3. Änderung des Bebauungsplans „Heisinger Straße - SO Photovoltaik“ Gemarkung Sankt Mang

Billigungs- und Auslegungsbeschluss

Planungs- und Bauausschuss am 28.01.2025

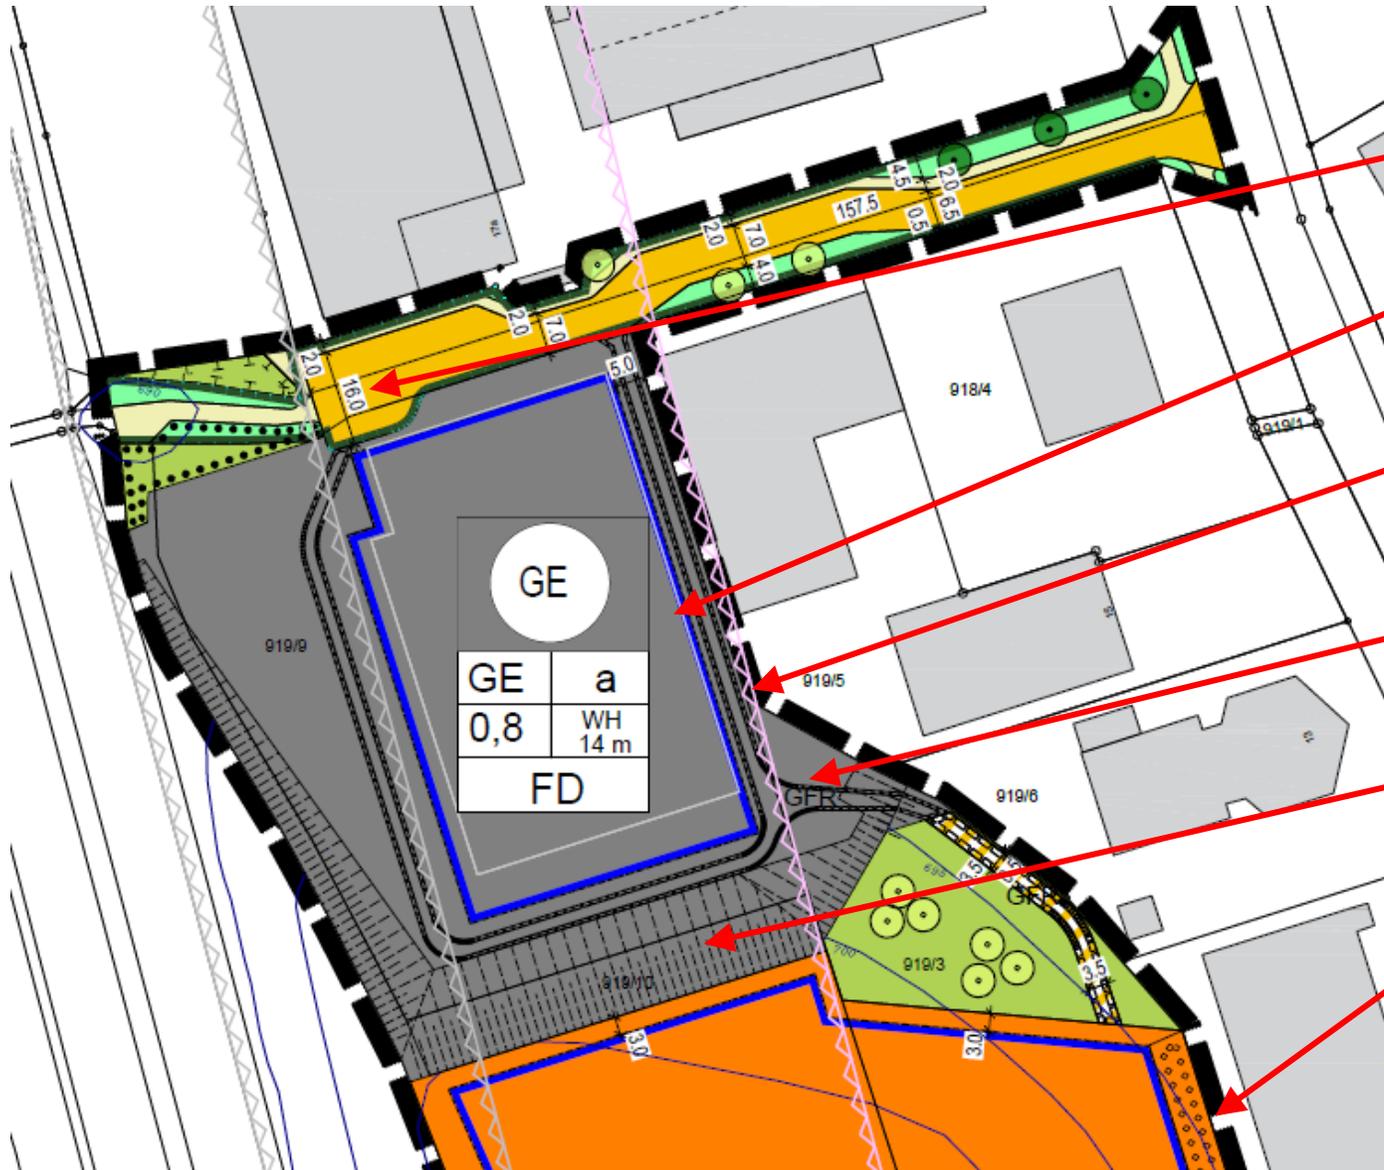
- Spätestens bis zum Satzungsbeschluss müssen die abgestimmten Maßnahmen zur Grünordnung und Eingriffsregelung im erforderlichen Umfang ausreichend gesichert sein
- verbal argumentative Eingriffsregelung, z.B. durch naturnahe Gestaltung der Böschungsflächen
- Schutzgut Landschaftsbild: eine 2-reihige Eingrünung auf einer Mindestbreite von 5 m ist einzuplanen
- Empfehlung einer Aussparung von Teilflächen der PV Anlage auf Drumlin Kuppe zur optischen Auflockerung des Landschaftsbilds
- Artenschutz: saP wird empfohlen

Die Begründung zum Umgang mit Flächen zum Schutz von Natur und Landschaft wurde überarbeitet:

- **Die Hinweise „Vermeidungs- und Minimierungsmaßnahmen Schutzgut Landschaftsbild“ werden aufgenommen und die Planunterlagen überarbeitet**
- **Die Eingrünung auf der Süd- und Ostseite werden als 2 reihige Hecke mit 6,0 m Tiefe festgesetzt und in der Planzeichnung übernommen**
- **saP wurde erstellt**

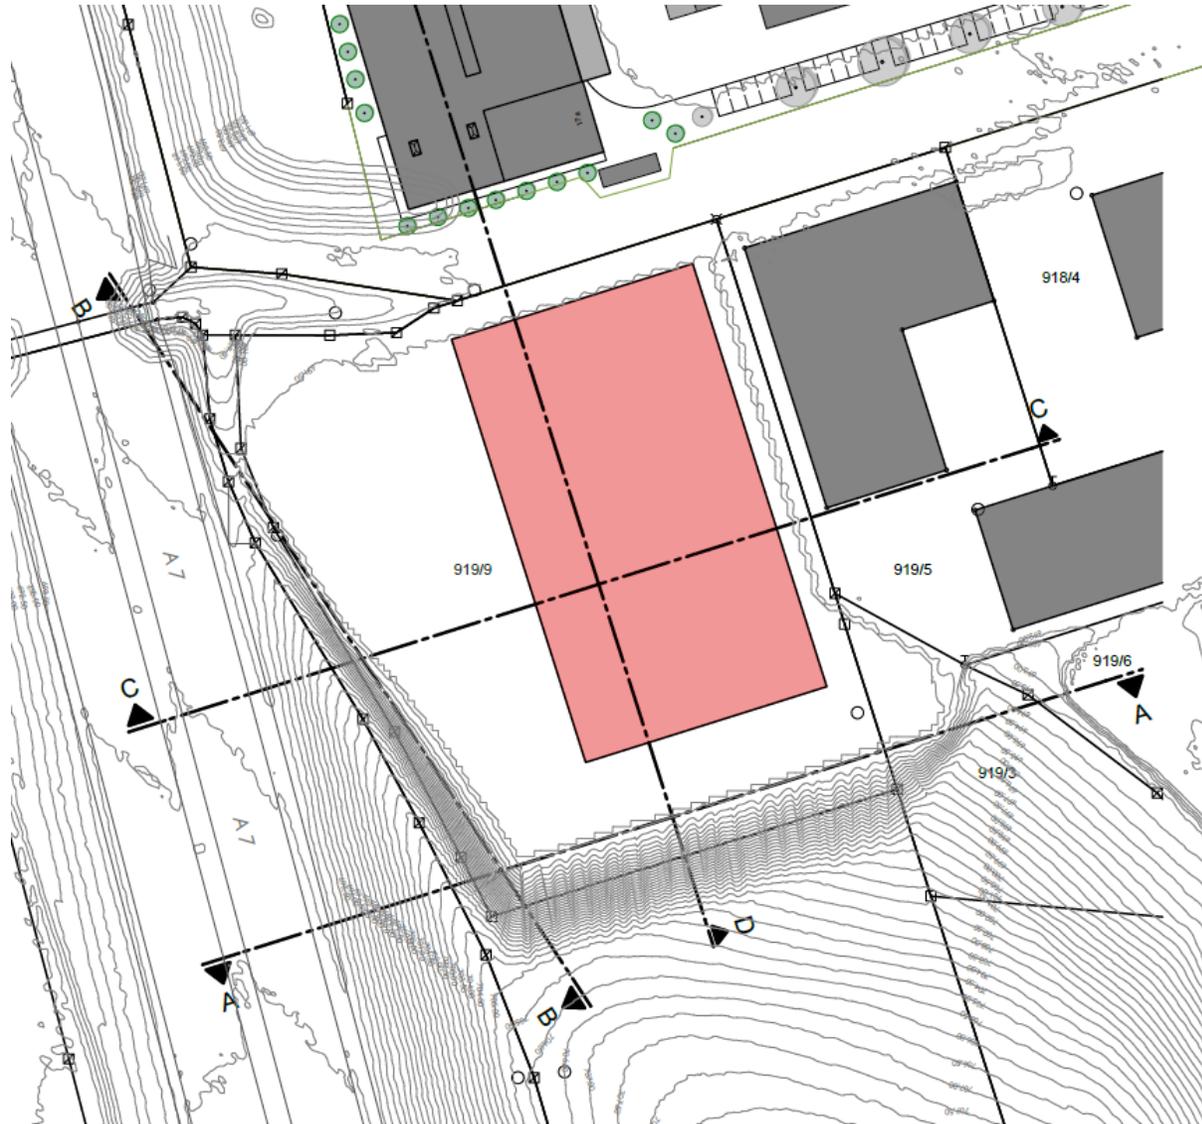
- Übernahme des aktuellen Katasterplans mit der Flurnummer 919/10 im Böschungsbereich
- Stützwand wurde durch Böschung ersetzt (aktuelle Planung)
- Aufnahme der 100 m Anbaubeschränkungszone
- Anpassung der Stichstraße mit Wendehammer
- Abstand der Baugrenze wurde auf mindestens 5,0 m von der Grundstücksgrenze erweitert
- Festsetzung eines Geh- und Fahrtrechts und einer privaten Verkehrsfläche im Bereich des Gewerbegebiets zur Sicherung der Erschließung der PV Fläche
- Eingrünungsfläche östlich und südlich der PV Fläche wurde auf 6,0 m verbreitert
- Mindestabstand von 0,8 m zwischen PV-Modul-Unterkante und natürlichem Gelände
- Die textlichen Festsetzungen wurden um den Punkt der Rückbauverpflichtung / bedingtes Baurecht des Sondergebietes Photovoltaik wurden ergänzt

Anpassung Stichstraße mit Wendehammer

Baugrenzen angepasst

Aufnahme der 100m-Anbaubeschränkungszone

Festsetzung Geh- und Fahrrecht für Eigentümer der SO-Fläche

Stützwand durch Böschung ersetzt

Eingrünungsfläche östlich und südlich PV-Fläche verbreitert
